ПЛАН
совершенствования конструкции и эксплуатационных характеристик
БТР- 82А (АМ)

ПЛАН

совершенствования конструкции и эксплуатационных характеристик БТР-82А (АМ)

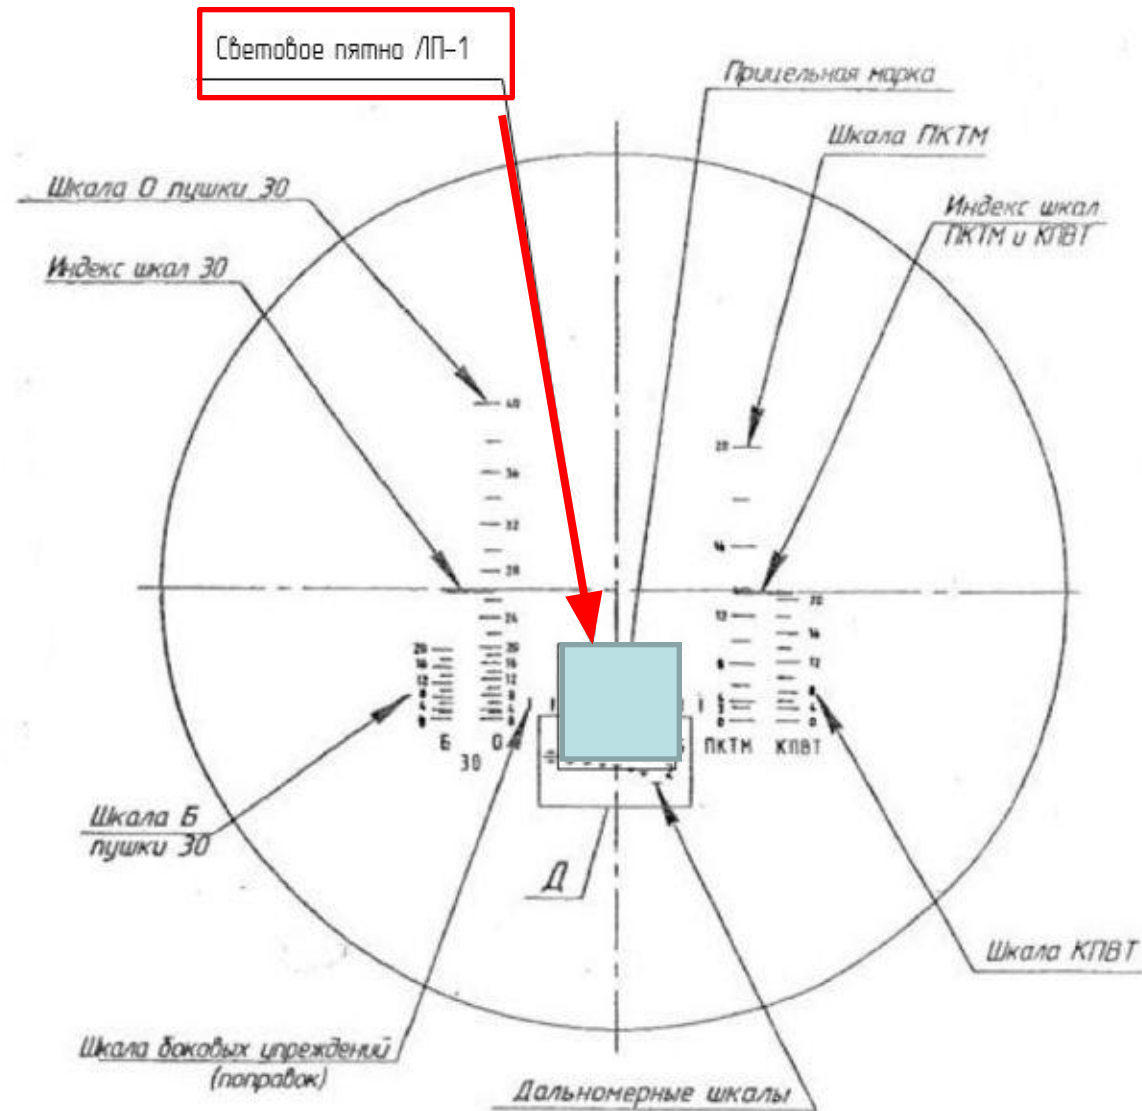
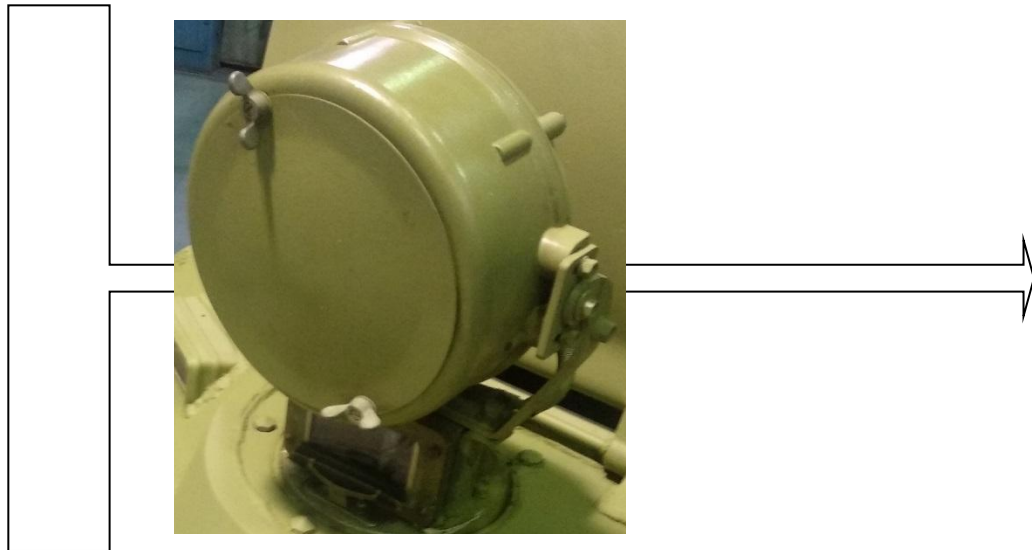
Недостаточная прочность фильтров тонкой очистки топлива

возникновение радиальной трещины

1. **Заменен материал корпуса фильтр-патрон (извещение №12.462.2018 от 11.09.2018)**
2. **Проведены приемо-сдаточные (протокол №15/14604 от 2.10.18) и квалификационные испытания (протокол №15/14610 от 2.10.18) новых фильтр-патронов в полном объеме, включая вибростойкость.**
3. **Изготовлена партии новых фильтр-патронов в количестве 750 штук.**
4. **Выполняется испытательный пробег с модернизированными фильтрами (пройдено 2500 км из 6000 км)**

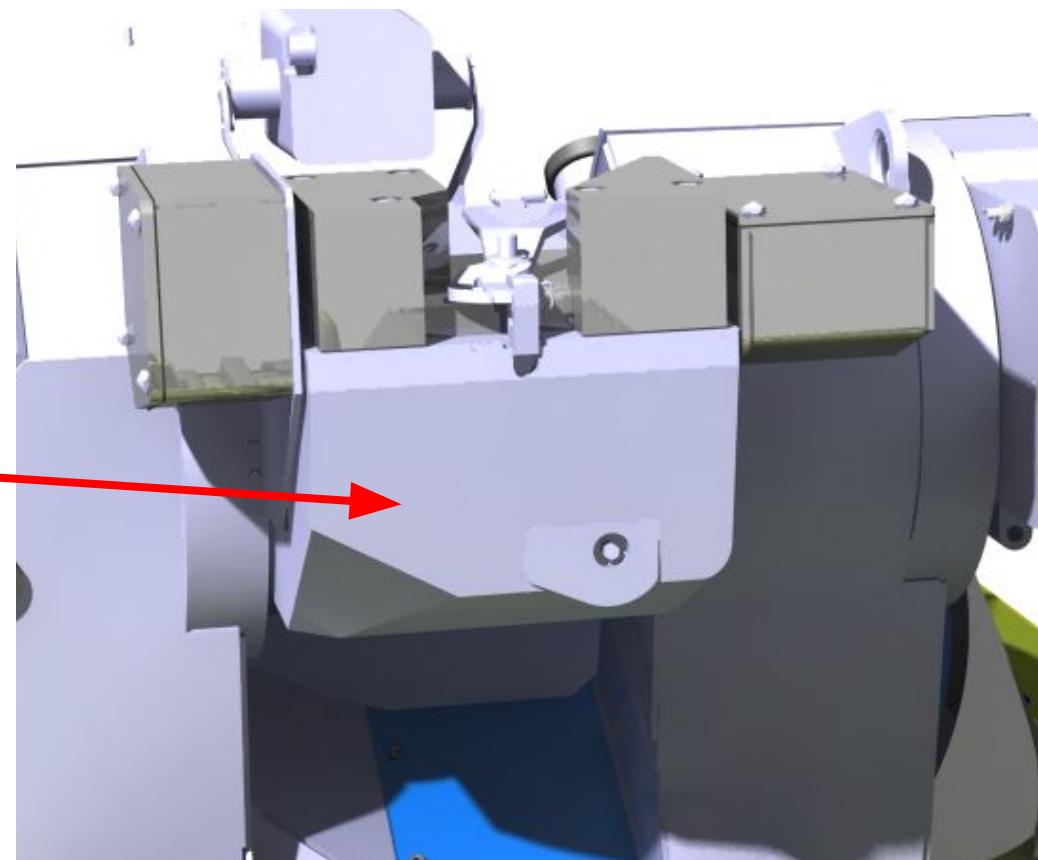
Подсветка лазерного прожектора ЛП-1 не полностью освещает видимое поле зрения прицела, что не позволяет вести полноценное обнаружение цели при ведении стрельбы ночью.

1. Направлено обращение в ФГБУ «ЗЦНИИ» МО РФ г. Кубинка о целесообразности расширения зоны подсветки прожектором ЛП-1 поля зрения прицела (письмо №3955/03-04 от 22.10.2018 г.).
2. При внедрении тепловизионного прицела ТКН-4ГА-03 отпадает необходимость в лазерном прожекторе.

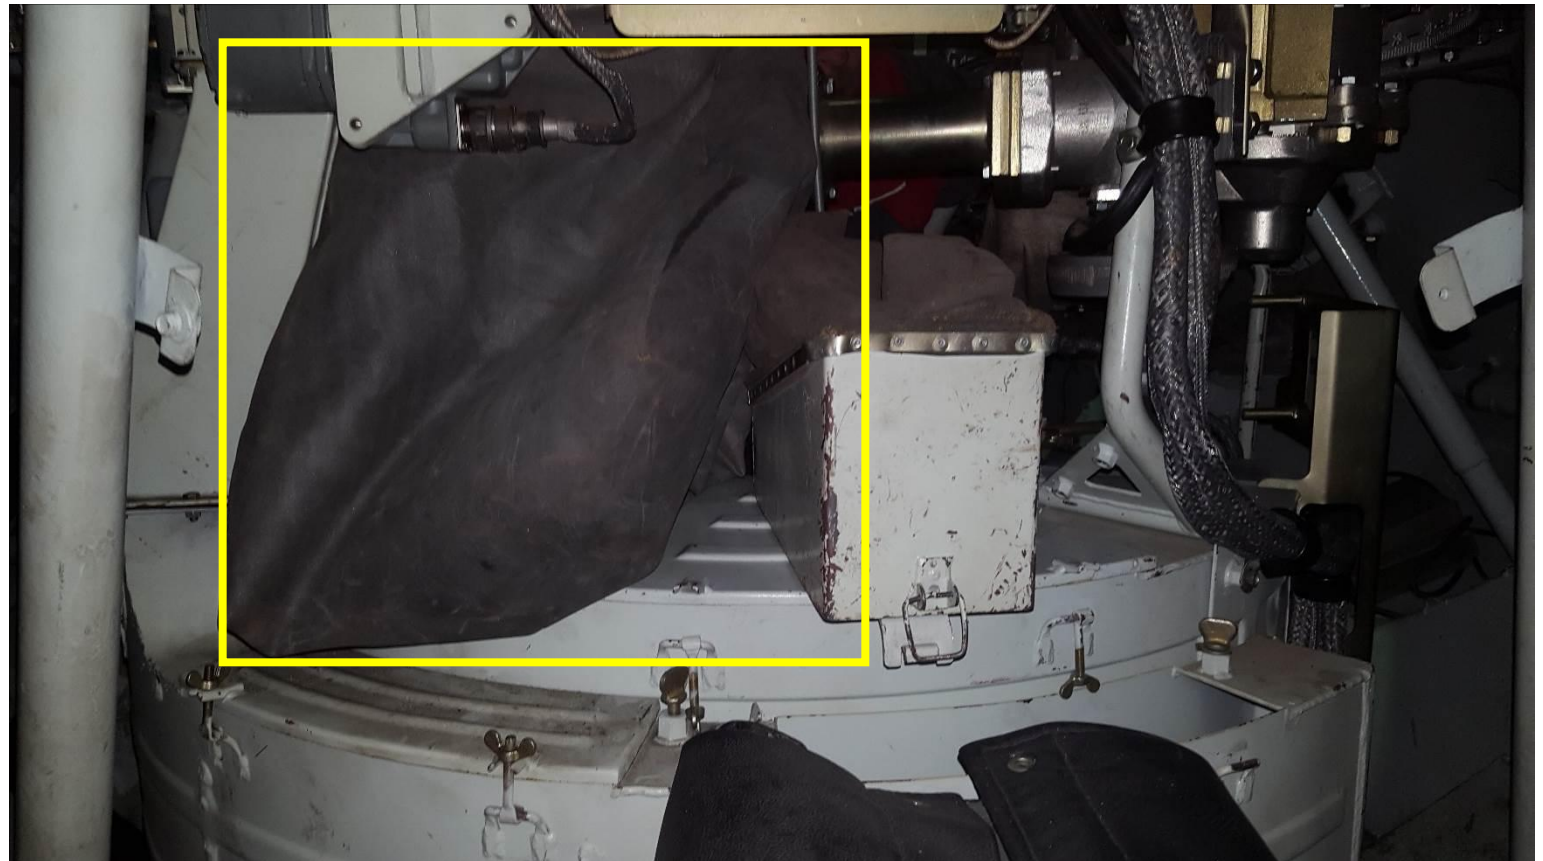
Низкая емкость мешка для сбора отработанных звеньев пушки и лент пулемета не обеспечивает расход полного боекомплекта без остановки стрельбы для замены мешка.

- 1. Проработать возможность увеличения объема мешка**

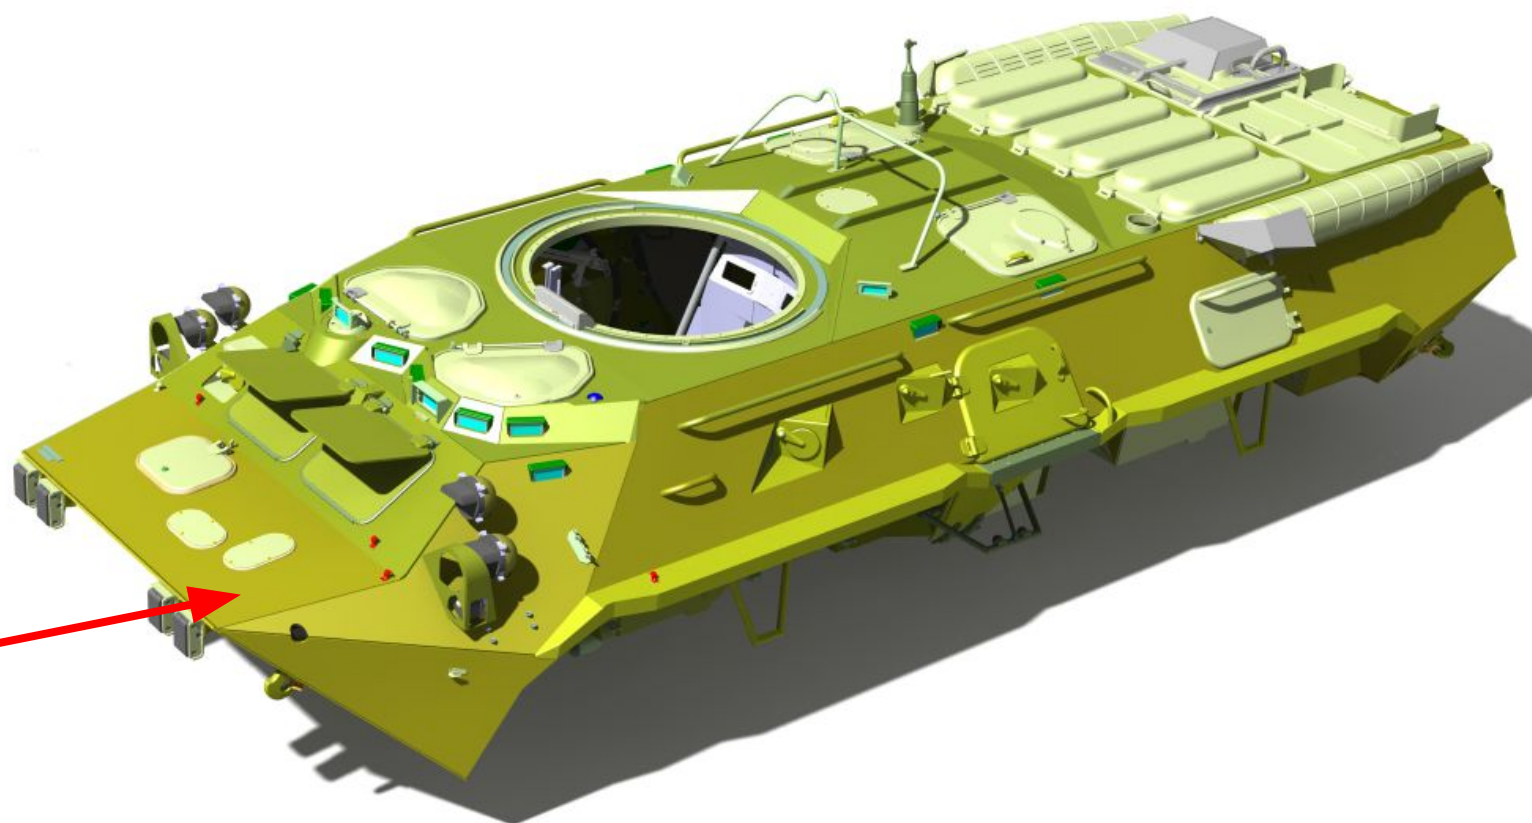
Недостаточная фиксация стопора рукоятки ручных спусков 2А72 и ПКТМ во время движения приводит к нарушению требований безопасности при стрельбе

Разработать дополнительную фиксацию рукоятки спуска в крайних положениях.

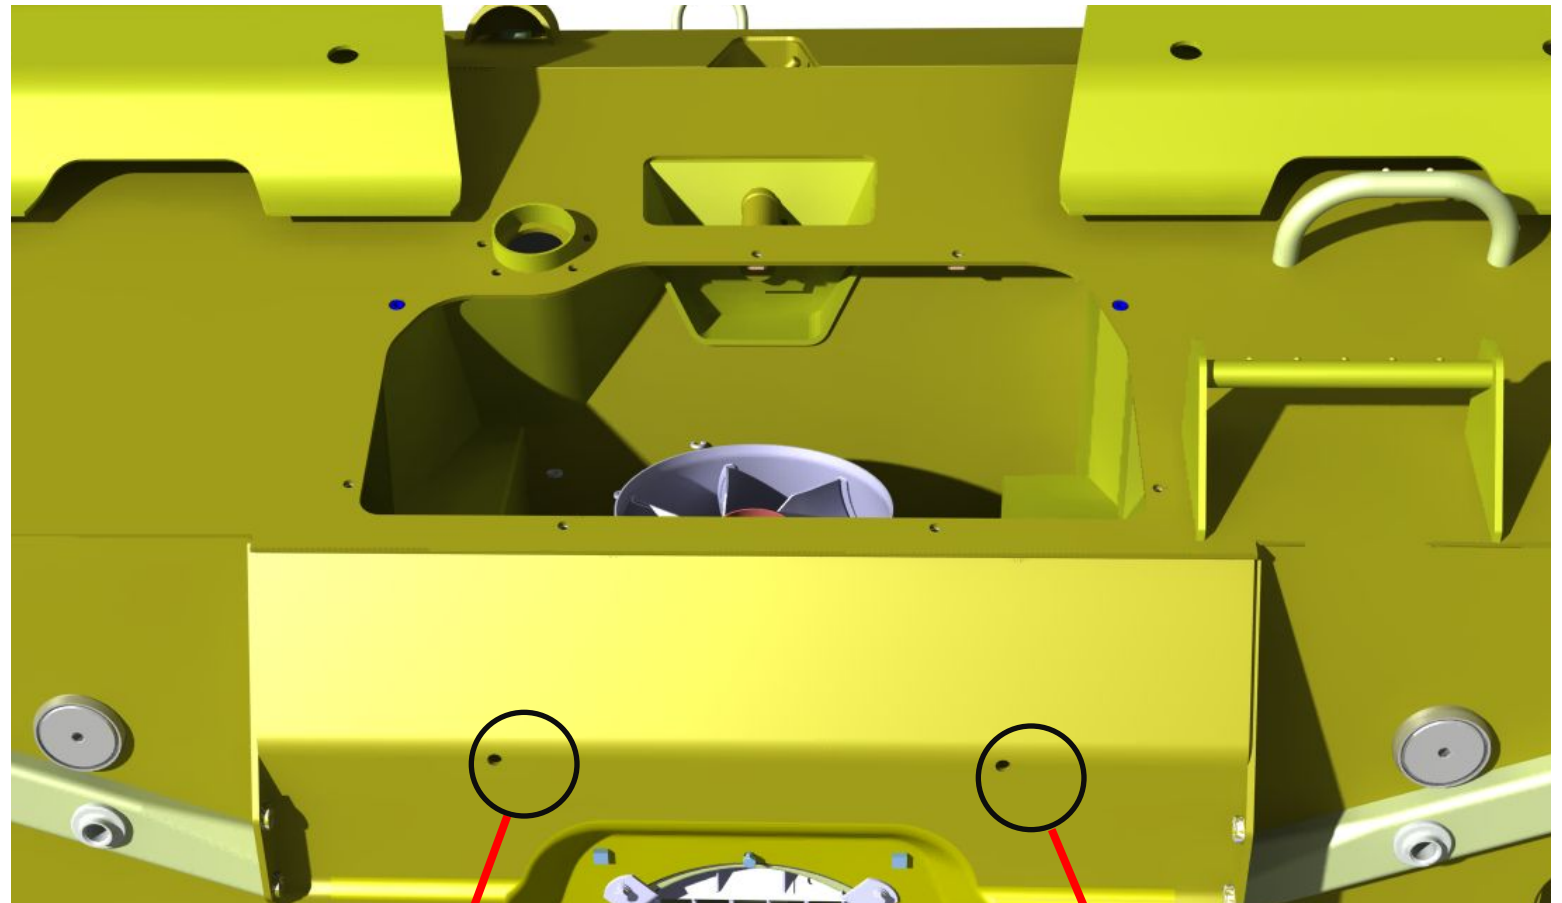
Недостаточная стойкость лакокрасочных покрытий корпуса, агрегатов и узлов к воздействию морской воды.

Лакокрасочные покрытия внутренних и наружных элементов корпуса, агрегатов и узлов соответствуют требованиям ГОСТ В 9.078.

Представить в ГАБТУ МО РФ информацию о ПКИ, лакокрасочное покрытие которых не соответствует требованиям данного стандарта.

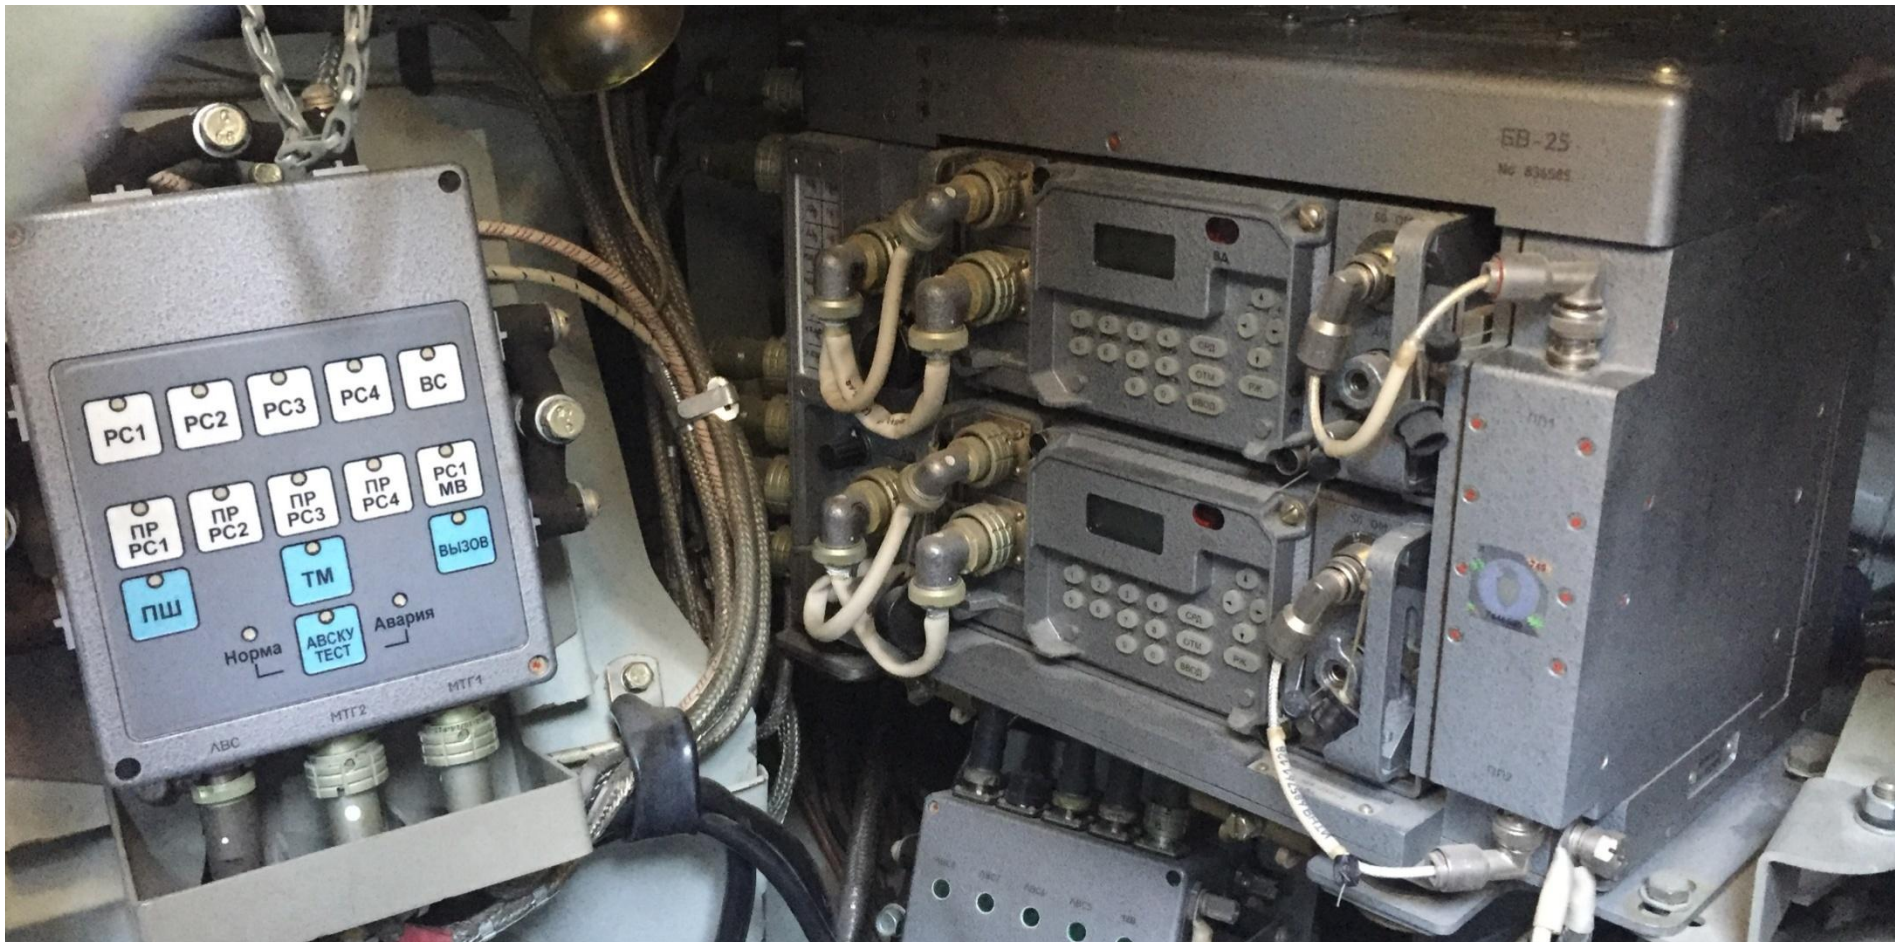
Не обеспечивается слив воды из отсека корпуса, в котором расположены рули управления изделием на плаву из-за их заиливания.

Увеличить диаметр сливных отверстий с 16 мм до 30 мм.

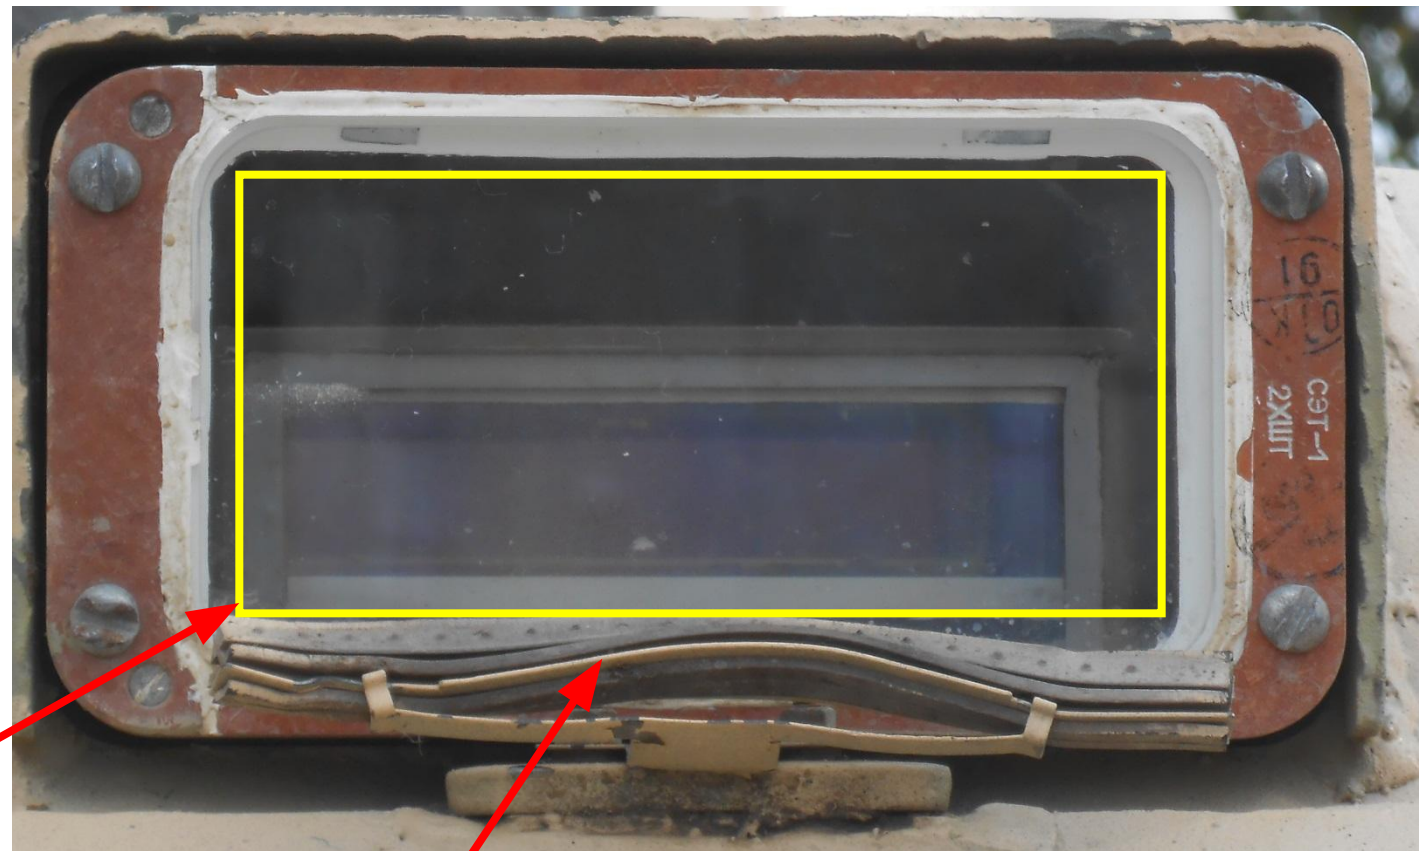
Затруднен доступ к тумблеру включения радиостанции Р-168-25У

Согласовать с АО «Концерн «Созвездие» возможность включения радиостанции путем включения тумблера на блоке предохранителей (тумблер на радиостанции постоянно включен).

При положительном решении – откорректировать эксплуатационную документацию.

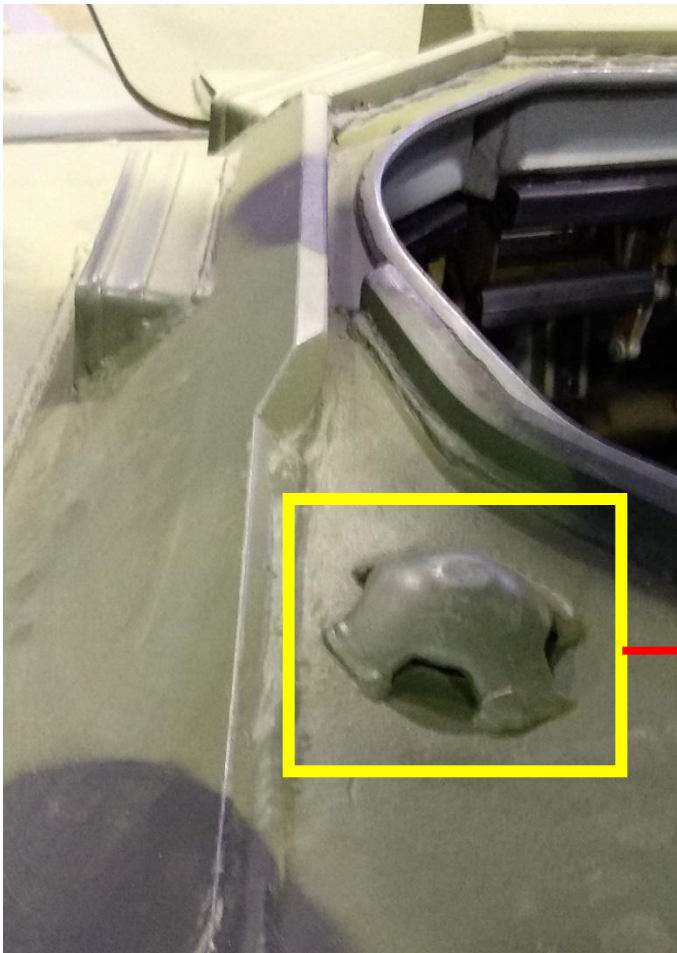
Разрушение тросоукладчиков дверей боковых люков десантного отделения

1. Ввести в КД смазку троса.
2. Вести металлопокрытие пружины тросоукладчика
